改善箇所説明図

改善の内容

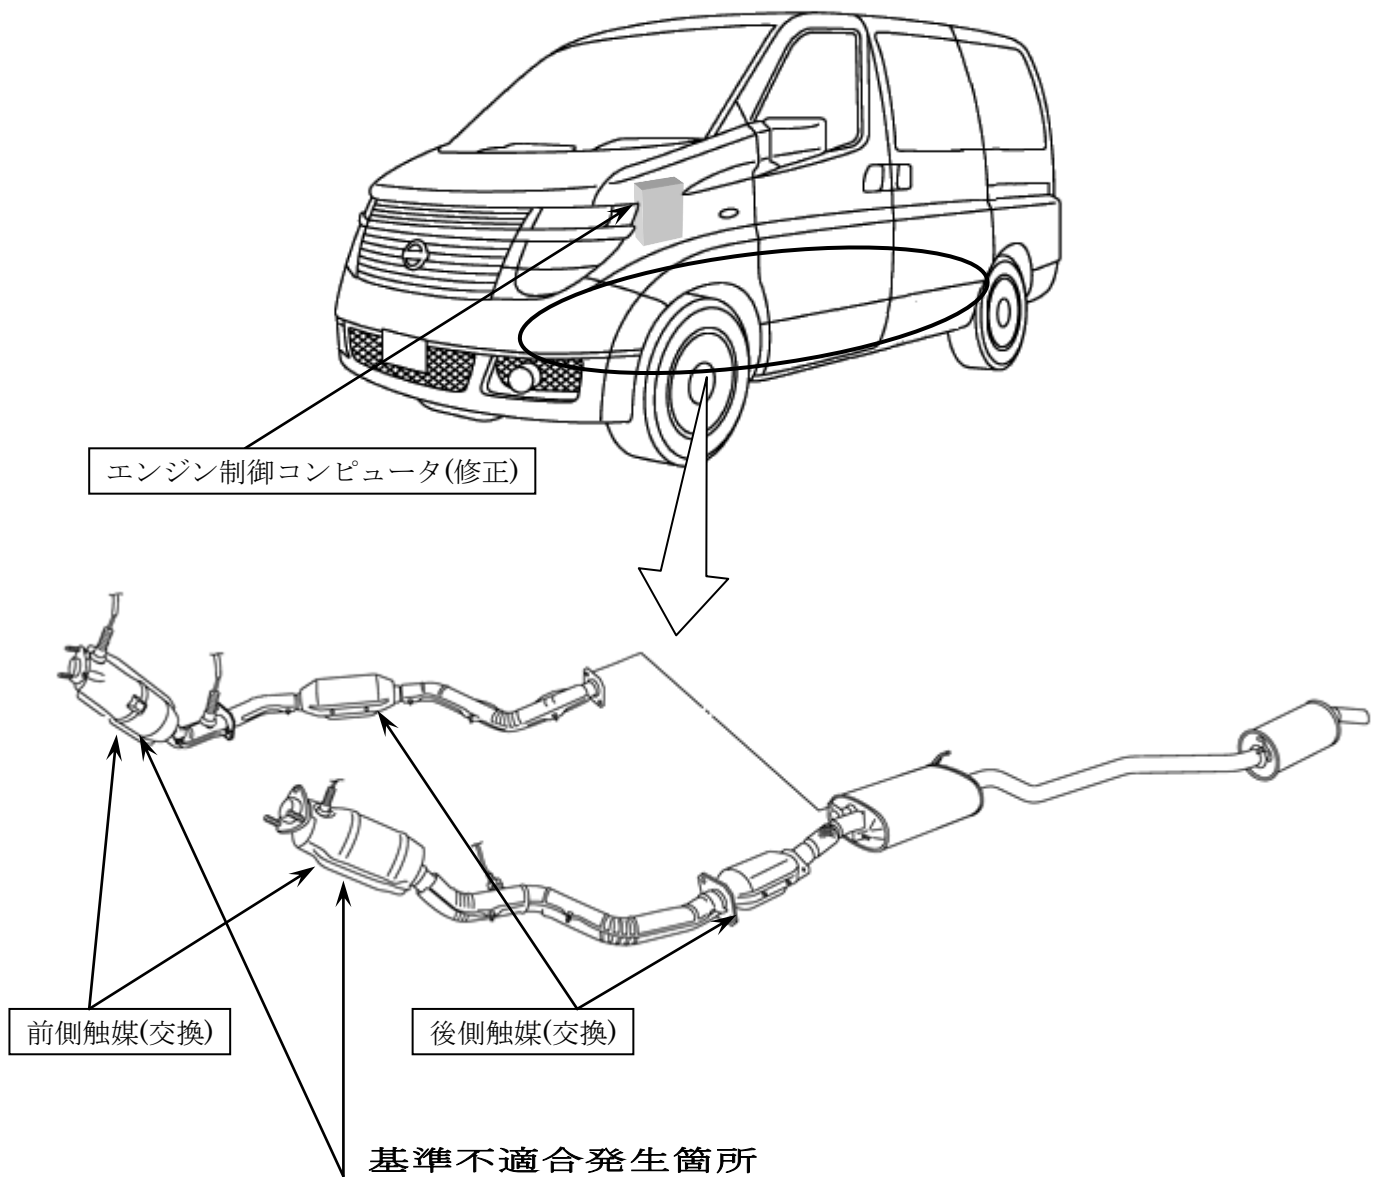
エンジン制御コンピュータのプログラムが不適切なため、エンジン高回転時からのアクセルオフによる減速時にエンジンの吸入空気量が不足することがあり、燃料がエンジン内で燃焼せず排出され、前側の排出ガス浄化触媒で燃焼することで触媒内部が高温になり、触媒が破損することがある。このため、破損した触媒の破片により異音が発生し、また、後側触媒に詰まると加速不良となり、最悪の場合、エンジン不調後にエンストすることがある。

全車両、当該エンジン制御プログラムを対策仕様に修正するとともに、触媒の損傷状態を点検し、異常がある場合は触媒（4個）を新品と交換する。
